これまでの委員からのご質問への回答について

平成29年11月15日
九州電力株式会社

ご質問への回答（目次）

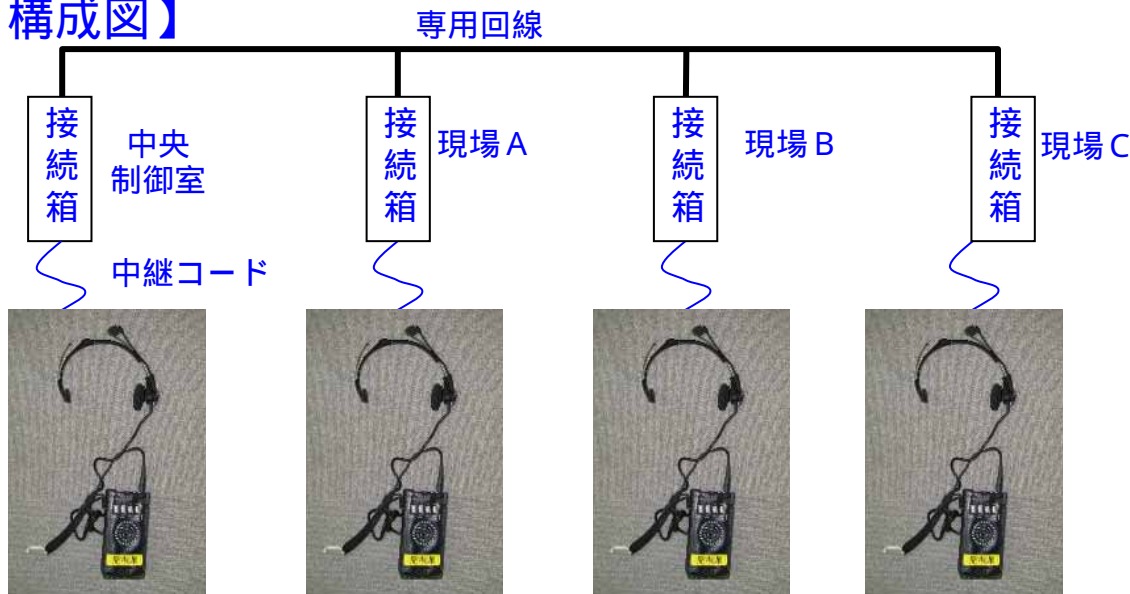
「携帯型有線通話装置」とは、どのような機種なのか。（「有線」とあるが、代替緊急時対策所と現場（屋外）を奔走する各プラント・スタッフとの間にそれぞれの通信ケーブルが布設されていることを意味しているものとは理解しがたい。）

携帯型有線通話装置は、1本の通信ケーブルに複数の携帯型有線通話装置を並列に接続し、通話を行うことができる装置です。

川内原子力発電所においては、携帯型有線通話装置の通信ケーブルを、中央制御室、重大事故の対応を行う現場に専用回線として敷設し、接続箱を設置しています。

中央制御室や現場においては、携帯型有線通話装置及び中継コードを各接続口につなぐことで、発話者の音声は全ての箇所でき聞き取りができ、相互の通話ができます。

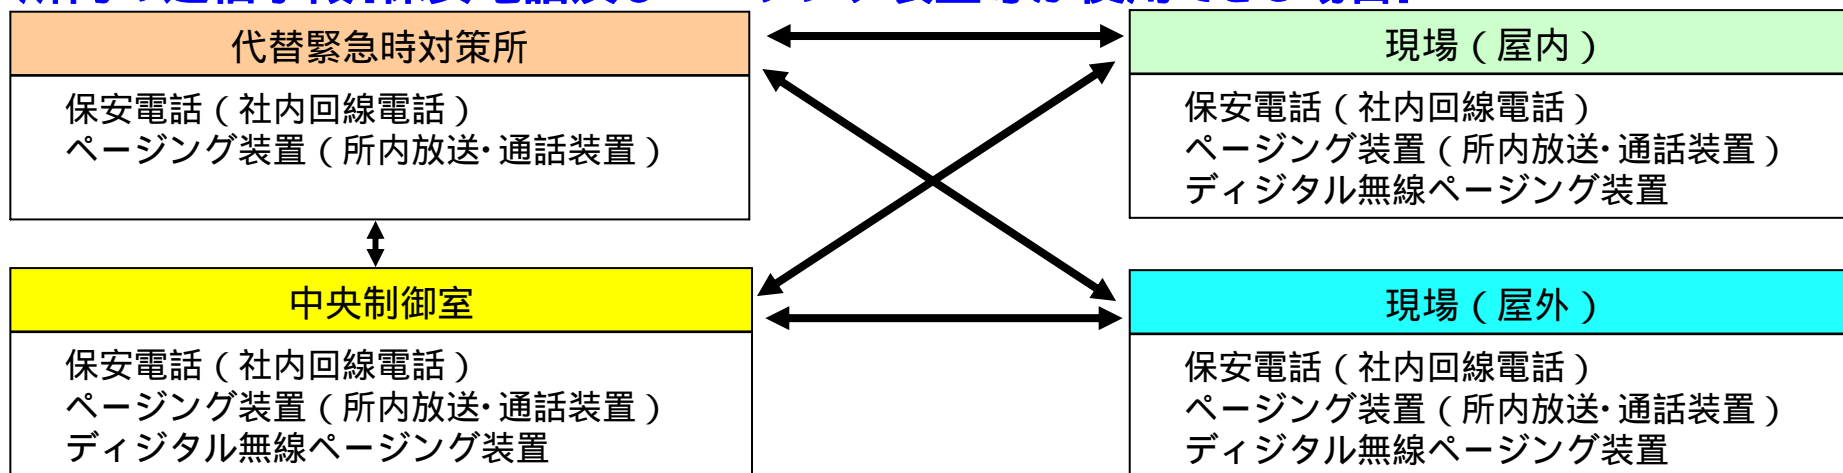
無線式通話装置のためのアンテナが損傷した場合、有線式によるバックアップ機能は、無線式通話装置の範囲全域をカバーできるのか。「多重性」と説明されているが、「冗長性（リダンダンシー）」はあるのか。

保安電話（携帯型）及びデジタル無線ページング装置は、中継器等のアンテナを必要とするため、アンテナが損傷した場合は使用できなくなります。しかし、無線通話装置及び衛星携帯電話については、中継器等の設備が必要なく、各通話装置同士での直接通話できます。

したがって、アンテナの損傷等により、保安電話（携帯型）やデジタル無線ページング装置が使用不能となった場合でも、有線方式の携帯型有線通話装置と、無線方式の無線通話装置や衛星携帯電話を組み合わせることで、通信連絡をする必要な場所での通信連絡は可能です。

このように、一つの通信連絡設備が使用不能となっても、代替の通信連絡設備により通信連絡が可能であり、リダンダンシー（冗長性）を有した設計としています。

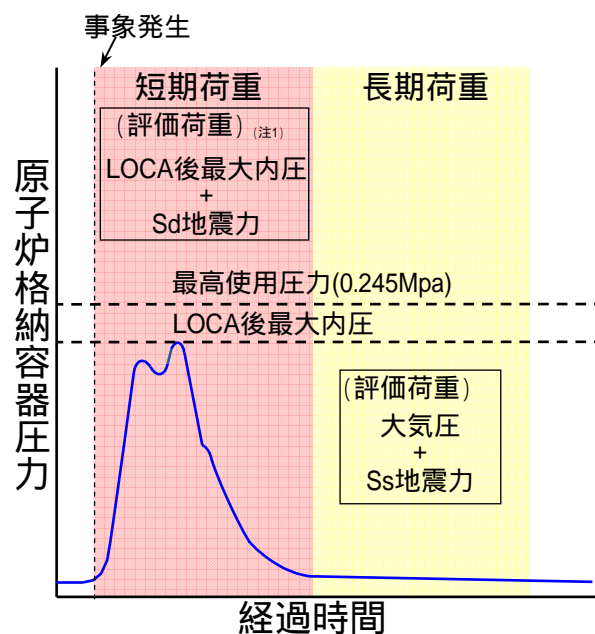
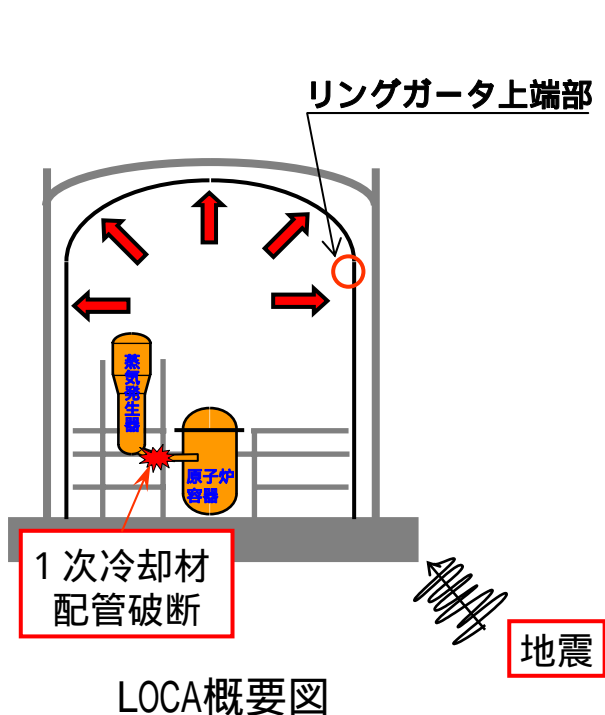
格納容器の内圧が最高使用圧力 P_{max} を超える領域に対する耐震性の評価は行われているのか。そのような評価を不要と判断している場合、その正当性の根拠は何か。
九州電力が行った $P_{max} + S_s$ の評価において、この場合の S_s は、 S_s-1 か S_s-2 か。（評価点がリング・ガーダー上端部となっていることから S_s-1 であると推測されるが。）

設計基準事故及び重大事故等の耐震評価における地震と事故時の荷重の組合せについては、事象の発生確率、事象の継続時間、地震動の発生確率を総合的に考慮し決定しています。
格納容器に生じる最高圧力（短期荷重）と基準地震動 S_s を組み合わせた評価については、その事象の発生確率、事象の継続時間、地震動の発生確率の積が非常に小さい（ 10^{-7} 年～ 10^{-8} 年）ため、評価は不要としています。

ただし、格納容器は放射性物質放出の最終障壁であることから、念のため、格納容器に生じる最高圧力（短期荷重）と弾性設計用地震動を組み合わせた評価を実施しています。

さらに、重大事故時の長期荷重と基準地震動 S_s を組み合わせた評価も保守的に実施した結果、揺れの後に歪みが残ることなく元の形に戻る弾性範囲内にあり、地震の繰り返しに対しても、耐震安全性が損なわれることがないことを確認しています。

評価については、 S_s-1 （540ガル）及び S_s-2 （620ガル）共に実施しており、資料に S_s-1 及び S_s-2 の評価結果を記載しています。

オイルスナバ概念図

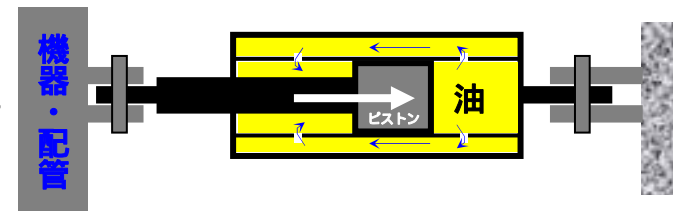
川内原子力発電所の格納容器内には、オイル・スナバが多用されています。設計基準事故によって、劣化が促進され、熱拡張などによって大量の油漏れが発生した場合には、LOCAに伴って発生する繊維性デブリなどに絡み付いて格納容器サンプの閉塞を起こりやすくする可能性があります。LOCA環境下で、そのような油漏れが起こらないことの確認は、どのようにして行われているのか。たとえばシール材の単品やオイルを充填したスナバー本体に対する耐環境試験が行われているのか。

使用されているオイルの種類や銘柄によっては、放射線分解によって塩化水素を発生するものがある。その場合でも影響は軽微と思われるが、pHを低下させ、放射性ヨウ素の吸収率を低下させる可能性に対し、評価は行われているか。

オイルスナバは、油圧式の配管や機器を支持する装置です。この格納容器内のオイルスナバについては、運転期間を考慮した状態で冷却材喪失事故を想定した耐環境試験を実施し、LOCA環境下で有意な油漏れが起こらないことを確認しています。

オイルスナバについては、上記の環境試験下で有意な油漏れがないと評価しているため、pHの低下等の評価は行っていません。

塗装の対環境性試験のイメージ

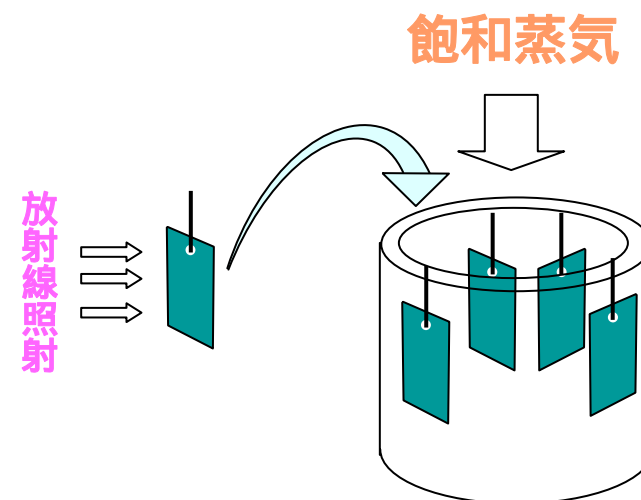
塗装に対するDBA認定試験では、規定の試験片を作製し、規定の照射量に曝露する放射線照射に続き、これをオートクレーブに入れ、規定の温度圧力に規定の期間曝露後、最終的に当該の試験片に対する外観試験、接着力試験の結果によって判定されるものであると理解しているが、このような厳格な認定試験が、川内原子力発電所の格納容器の内部に塗布されている全ての銘柄に対して実施され、記録が管理されていると理解して正しいか。

川内原子力発電所の格納容器の内部に塗布されている全ての塗料については、運転期間を考慮した状態で冷却材喪失事故を想定した耐環境性試験を実施し耐環境性を確認した塗料を使用しています。また、この耐環境性を確認した報告書を管理しています。

この試験結果に基づき、格納容器内で使用可能な塗料を要領書に規定し、定期検査等で補修塗装をする場合に規定以外の塗料を使用しないよう管理するとともに、補修塗装の記録を管理しています。
